RENESAS TECHNICAL UPDATE

製品分類	MPU & MCU	発行番号	TN-RX*-A0281A/J	Rev.	第1版
題名	RX671 グループ RCR4.RCKSEL ビットの設定に関する誤記訂正		情報分類	技術情報	
適用製品	RX671 グループ	対象ロット等	関連資料	RX671 グループ ユーザーズマニュアル ハードウェア編 Rev.1.10 (R01UH0899J0110)	
		全ロット

RX671 グループ ユーザーズマニュアル ハードウェア編の「9.10.6 サブクロック発振器に関する注意事項」、
「31.3.2 クロックとカウントモード設定手順」、および「31.6.8 リアルタイムクロックを使用しない場合の初期化
手順」において、フローチャートに誤記がありましたので、以下のとおり訂正いたします。

図 31.3 クロック設定手順

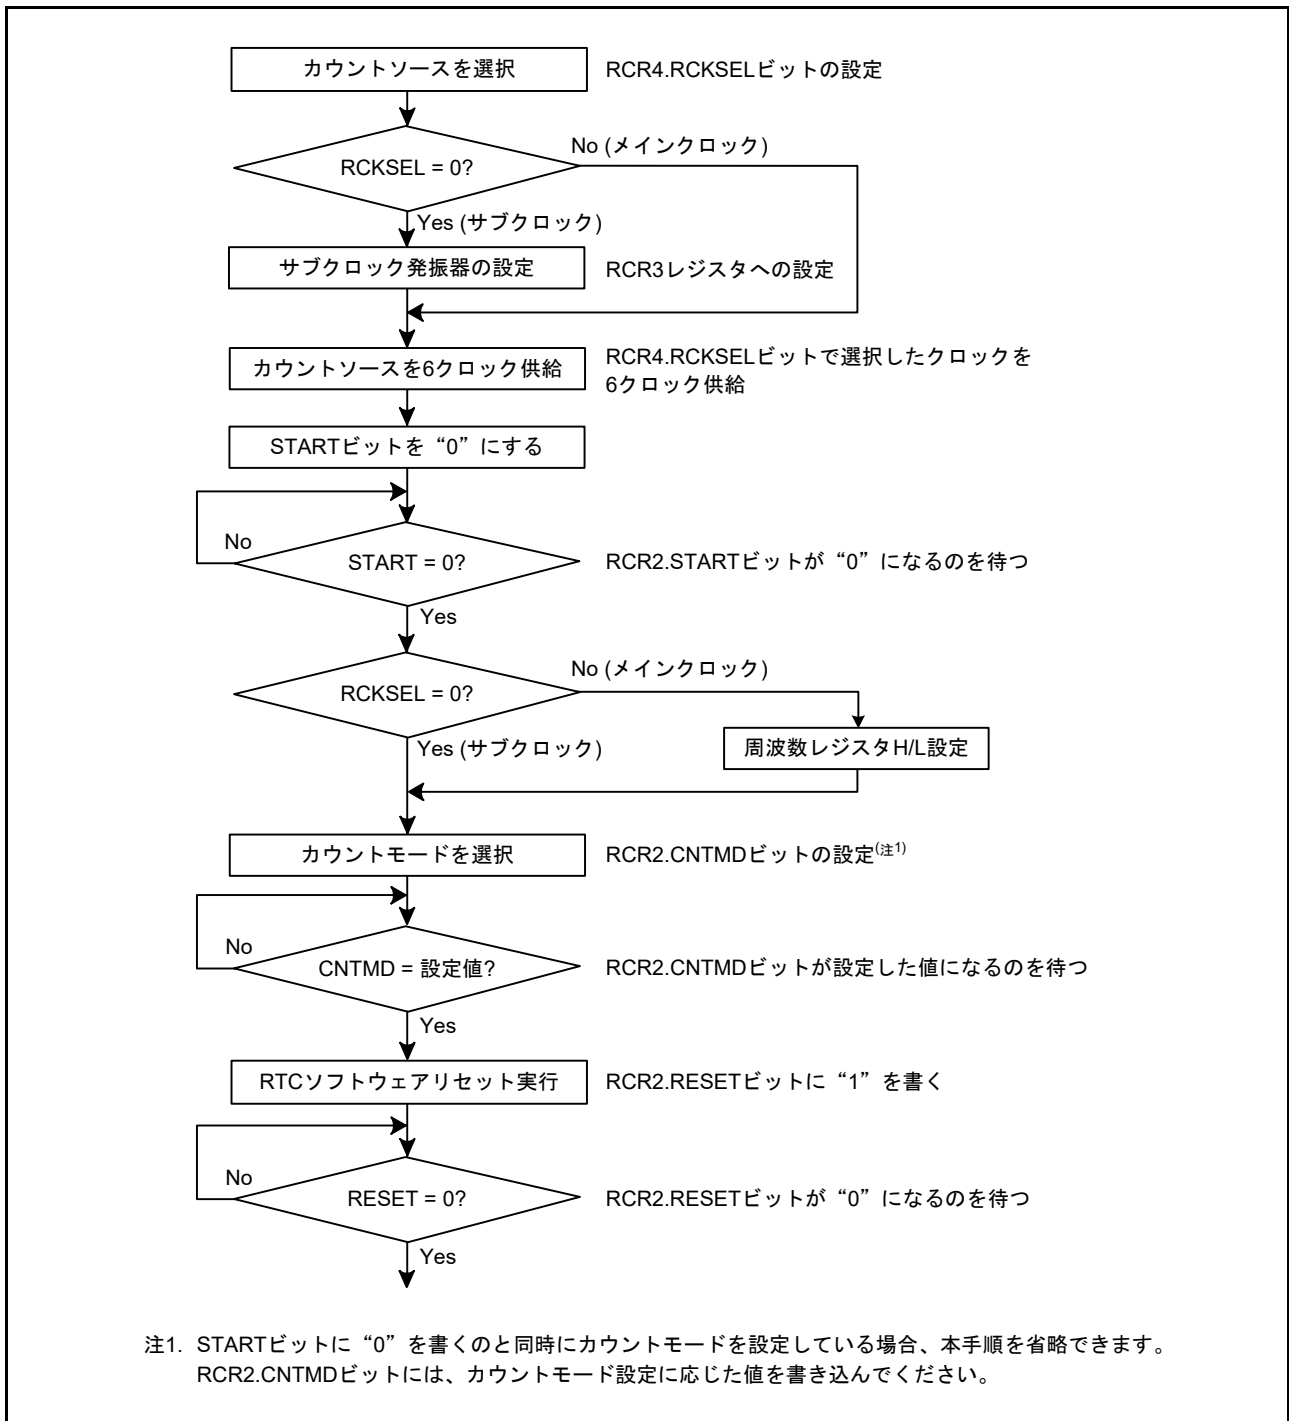
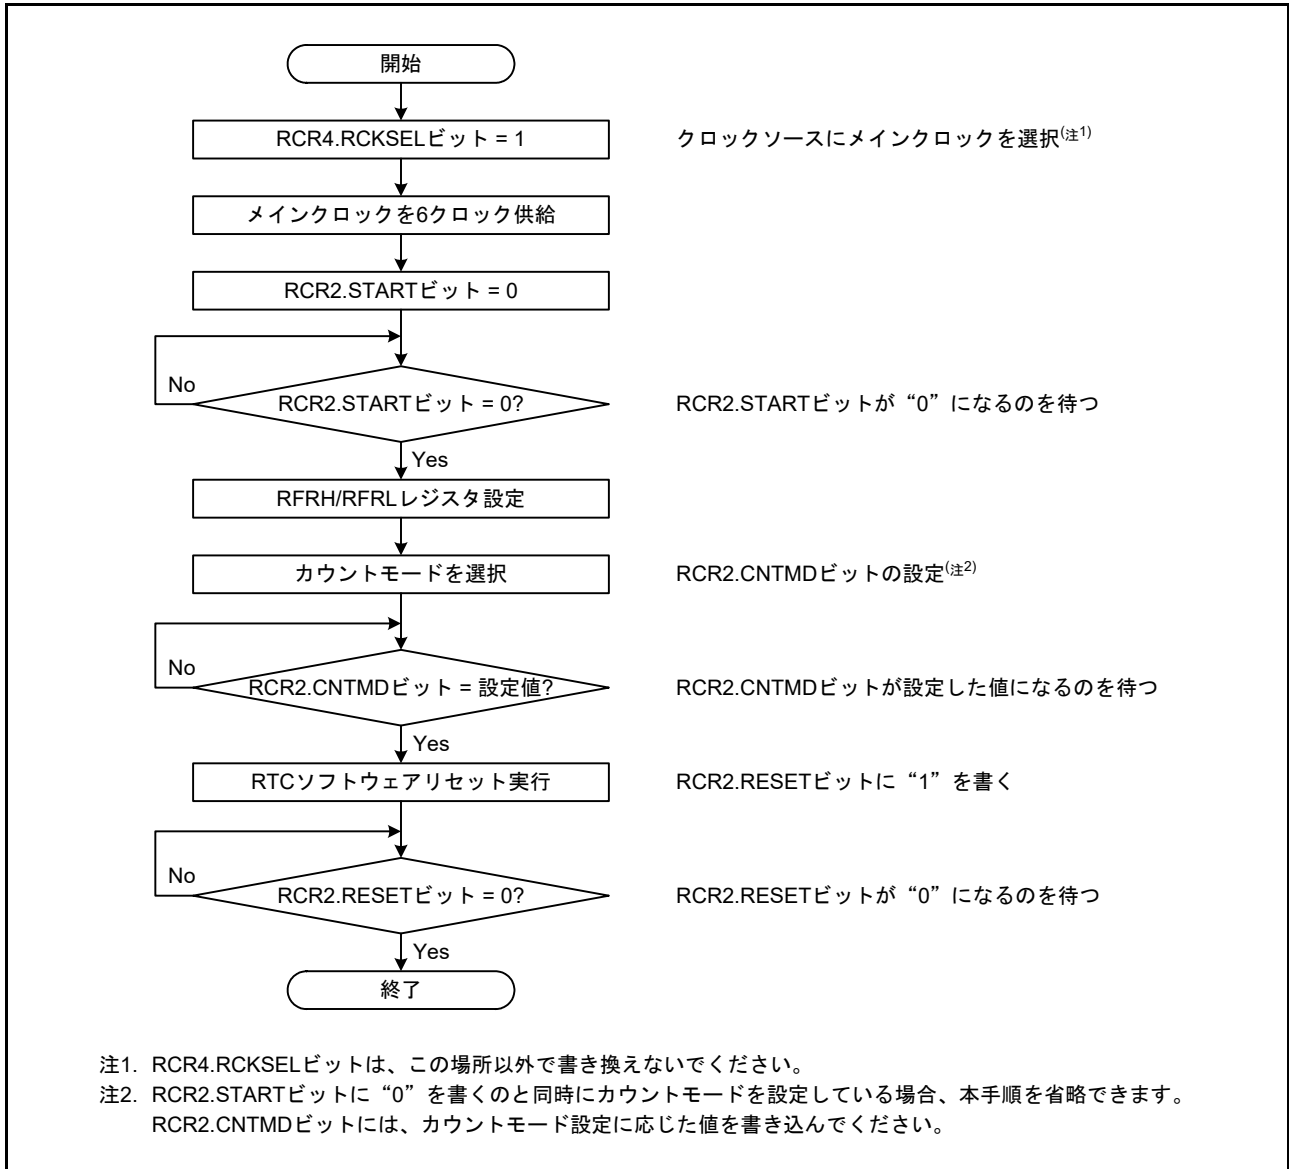
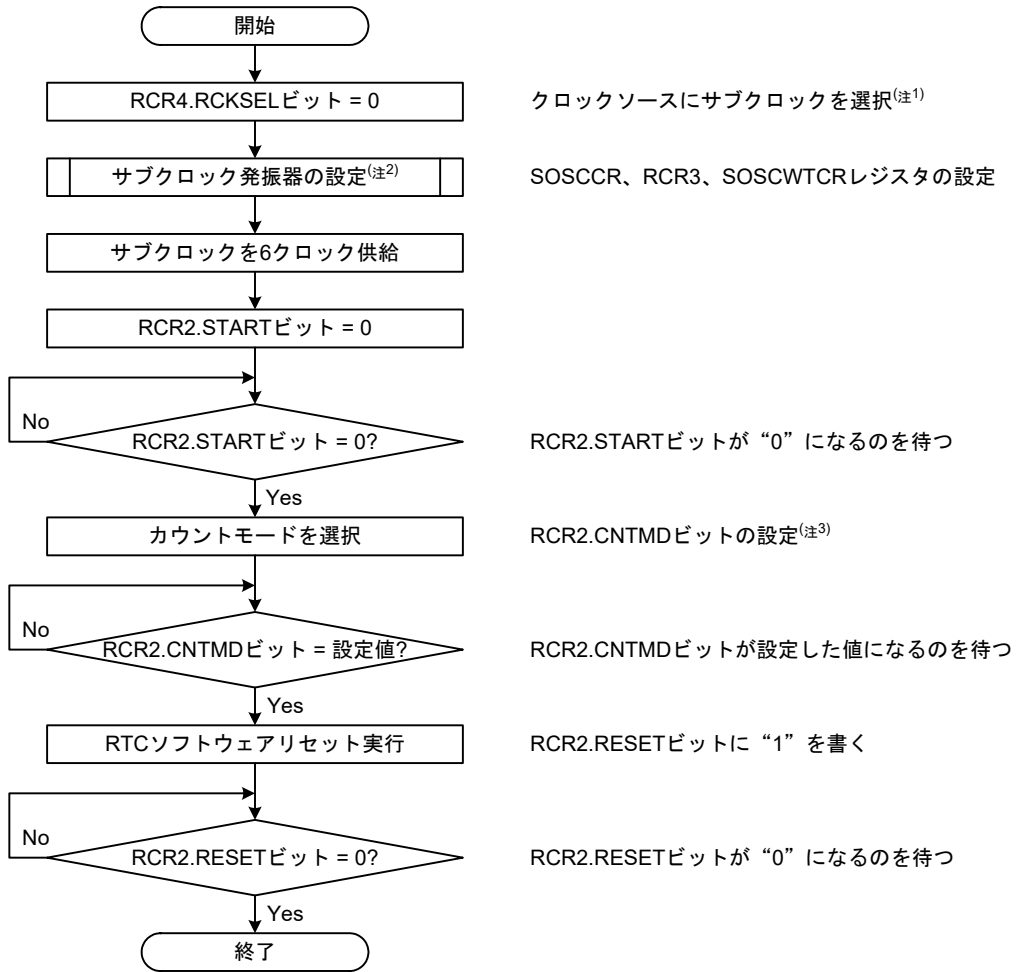
「31.3.2 クロックとカウントモード設定手順」において、「図 31.3 クロック設定手順」を以下のとおりクロック別に分割いたします。

図 31.3 クロック、カウントモード設定手順 (メインクロック使用時)

注1. RCR4.RCKSELビットは、この場所以外で書き換えないでください。
 注2. サブクロック発振器の設定手順については「9. クロック発生回路」を参照してください。
 注3. RCR2.STARTビットに“0”を書くのと同時にカウントモードを設定している場合、本手順を省略できます。
 RCR2.CNTMDビットには、カウントモード設定に応じた値を書き込んでください。

図 31.4 クロック、カウントモード設定手順 (サブクロック使用時)

図 31.14 初期化手順

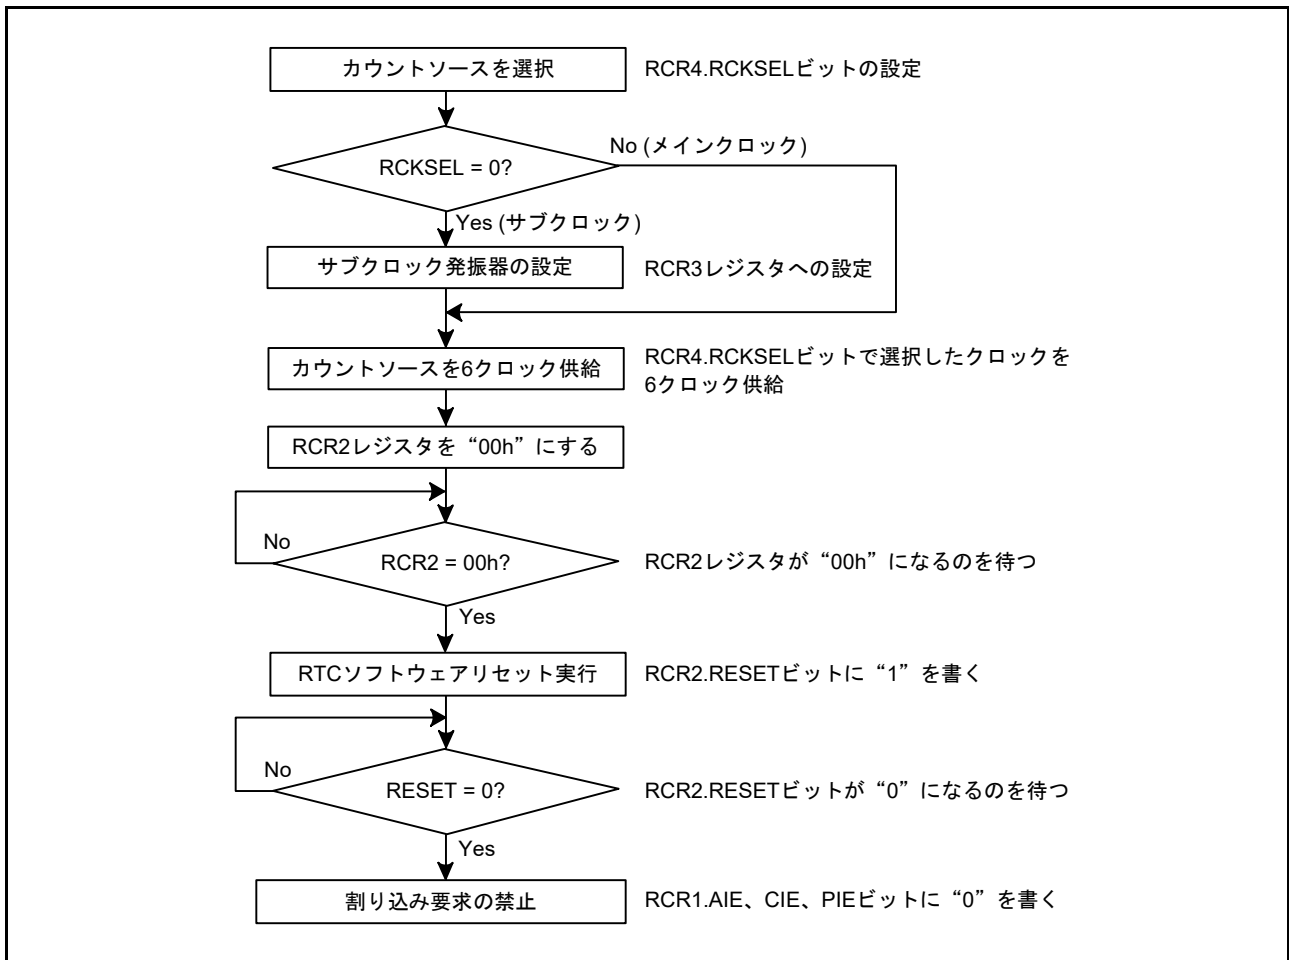
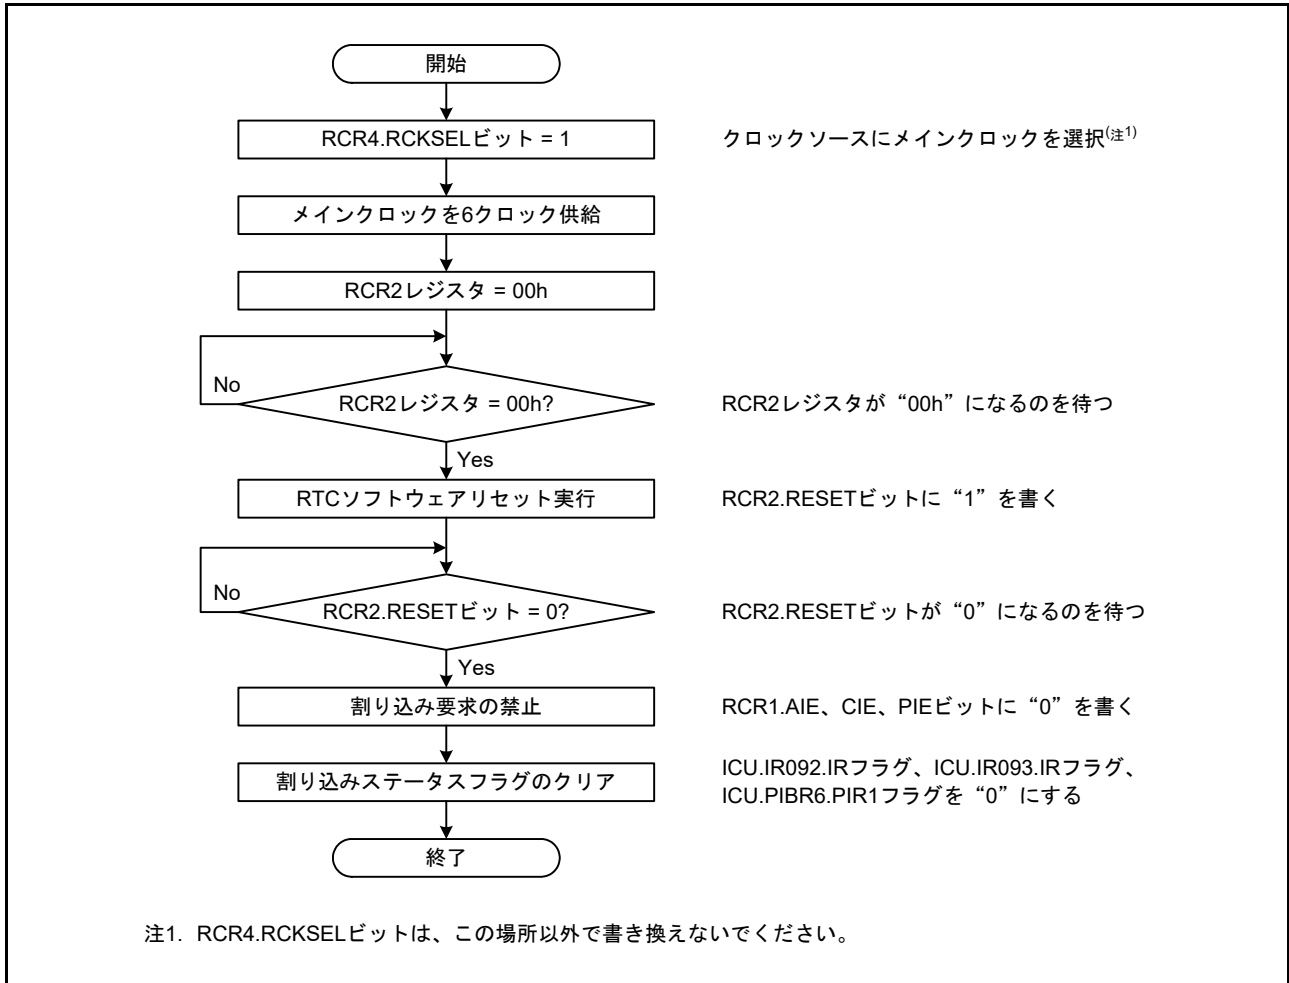
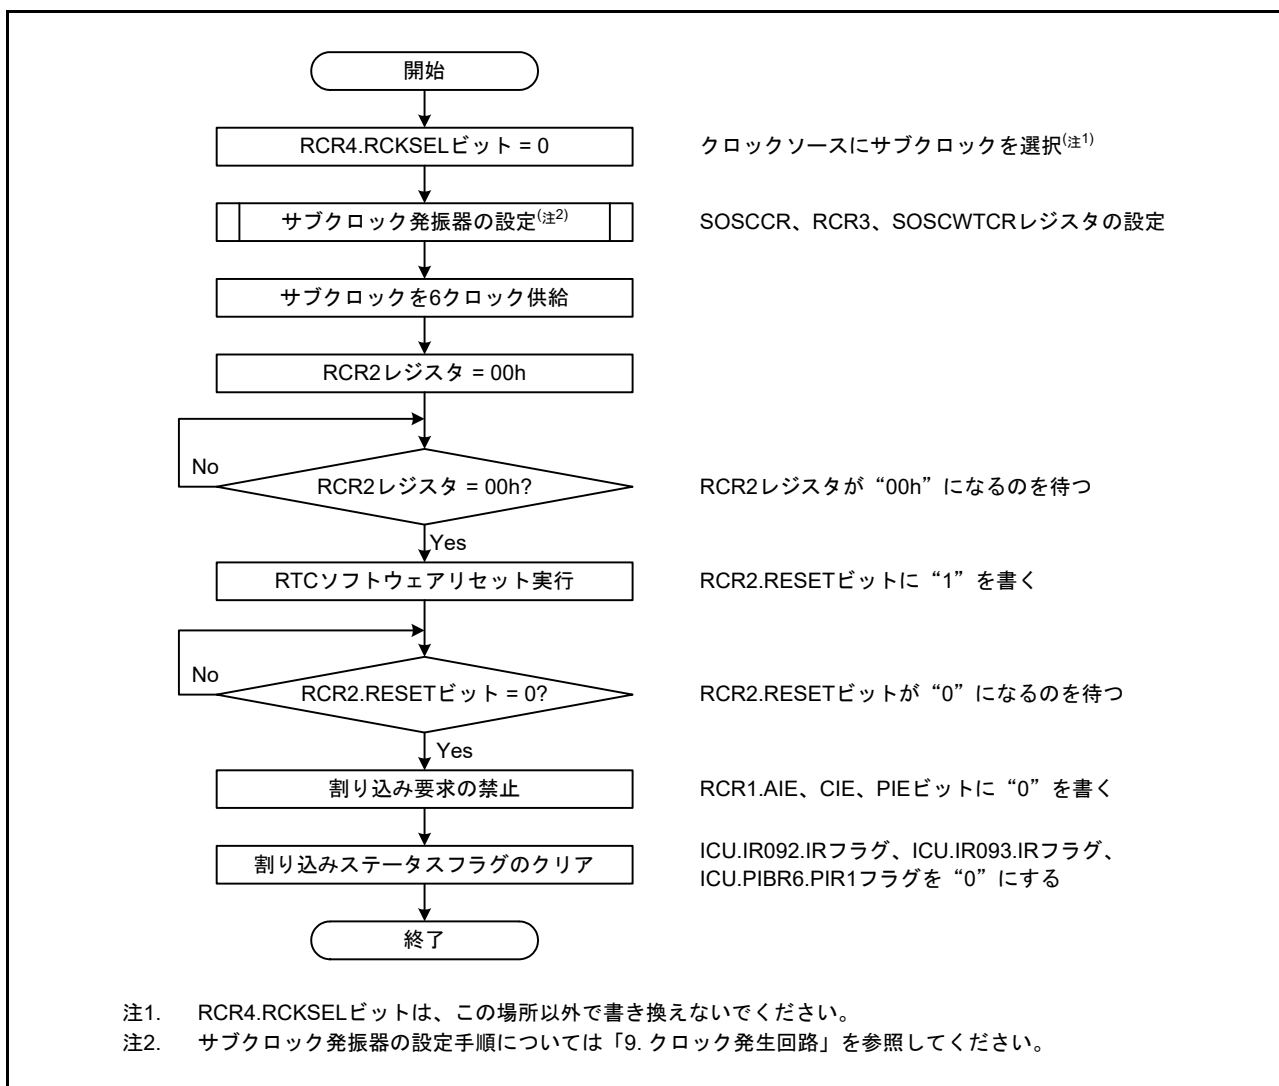
「31.6.8 リアルタイムクロックを使用しない場合の初期化手順」において、「図 31.14 初期化手順」を以下のとおりクロック別に分割いたします。また、割り込みステータスフラグをクリアするステップを追加しました。

図 31.14 初期化手順 (メインクロック使用時)

図 31.15 初期化手順 (サブクロック使用時)
